**AVIS RELATIF À LA PROTECTION
CONTRE LES EVENTUELS EFFETS NOCIFS ET NUISANCES
PROVOQUÉS PAR LES RAYONNEMENTS NON IONISANTS
GÉNÉRÉS PAR DES ANTENNES ÉMETTRICES STATIONNAIRES**

Commune : VERVIERS - Exploitant : PROXIMUS

Référence exploitant : 87HAD_01

Rapport n° 435 / 2025

Figure 2 : Vue en plan des installations d'antennes dans un rayon de 300 mètres autour de l'installation faisant l'objet de la demande d'avis

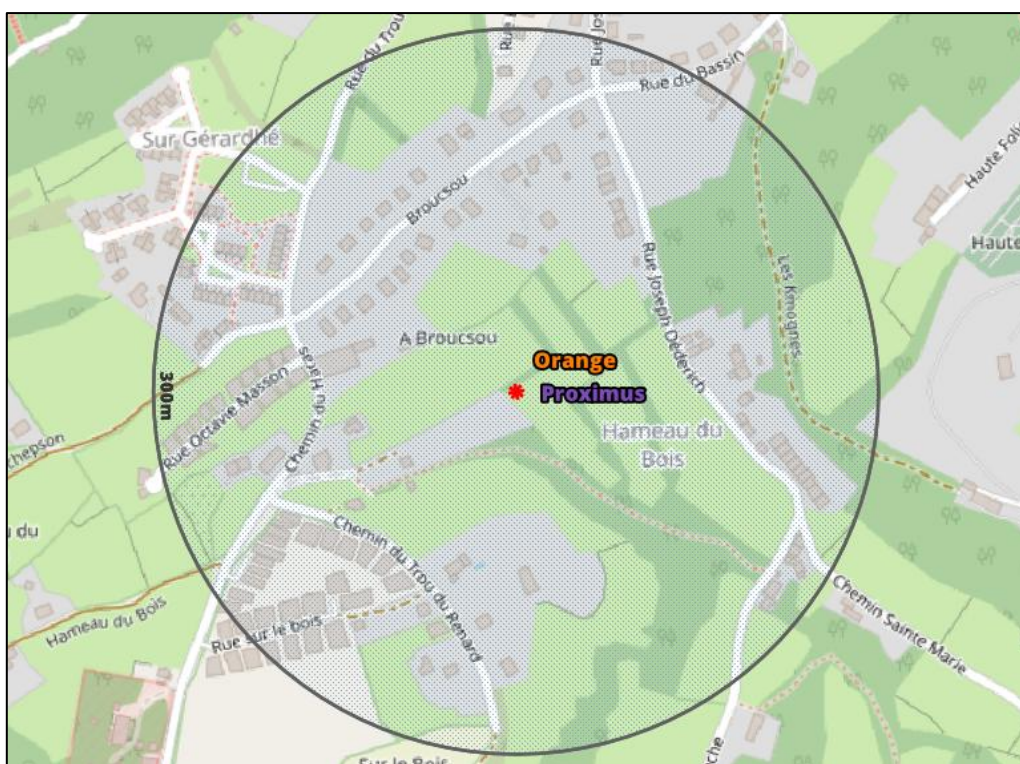
Le plan en projection verticale de la figure 2 indique la localisation des installations d'antennes émettrices stationnaires visées par le décret et situées dans un rayon de 300 mètres autour de l'installation référencée dans le paragraphe 2 et localisée au centre du cercle. Les données de localisation de ces antennes et les avis correspondant sont accessibles via le cadastre en ligne des antennes émettrices stationnaires⁸. Les installations prises en compte dans l'évaluation du respect de la limite cumulative sont les installations d'antennes émettrices déclarées en service par l'exploitant à la date du présent avis, à l'exception de l'installation référencée dans le paragraphe 2 et éventuellement d'autres installations ayant fait l'objet d'une demande d'avis à la même date et qui sont situées à l'intérieur de la zone de 300 mètres de rayon.

- a) il y a au plus 4 installations d'antennes émettrices stationnaires présentes dans la zone d'évaluation de 300 mètres de rayon représentée dans la figure 2, y inclus l'installation référencée dans le paragraphe 2 : la limite cumulative définie à l'article 4, §2 du décret est nécessairement respectée dans les lieux de séjour à l'intérieur de la zone d'évaluation de 300 mètres de rayon ;

- b) il y a exactement 5 installations d'antennes émettrices stationnaires présentes dans la zone d'évaluation de 300 mètres de rayon représentée dans la figure 2, y inclus l'installation référencée dans le paragraphe 2 et il existe, pour 3 ou 4 de ces installations, un avis attestant le respect de la limite abrogée de 3 V/m : la limite cumulative définie à l'article 4, §2 du décret est nécessairement respectée dans les lieux de séjour à l'intérieur de la zone d'évaluation de 300 mètres de rayon ;

- c) dans tous les autres cas, il a été vérifié que la limite cumulative définie à l'article 4, §2 du décret n'est pas dépassée dans les lieux de séjour sur base du nombre d'installations localisées dans la zone d'évaluation de 300 mètres de rayon représentée dans la figure 2, de leur localisation ainsi que des données inscrites dans la figure 1 et au paragraphe 4 du présent avis et dans les avis attestant le respect de la limite par installation ou de la limite abrogée de 3 V/m relatifs aux autres installations reprises dans la figure 2.

Compte tenu des considérations ci-dessus, il apparaît que l'intensité du rayonnement électromagnétique généré, dans les lieux de séjour situés dans un rayon de 300 mètres autour de l'installation référencée dans le paragraphe 2, par l'ensemble des antennes émettrices stationnaires de l'ensemble des exploitants du même site d'antennes émettrices stationnaires respecte la limite fixée à l'article 4, § 2 du décret.
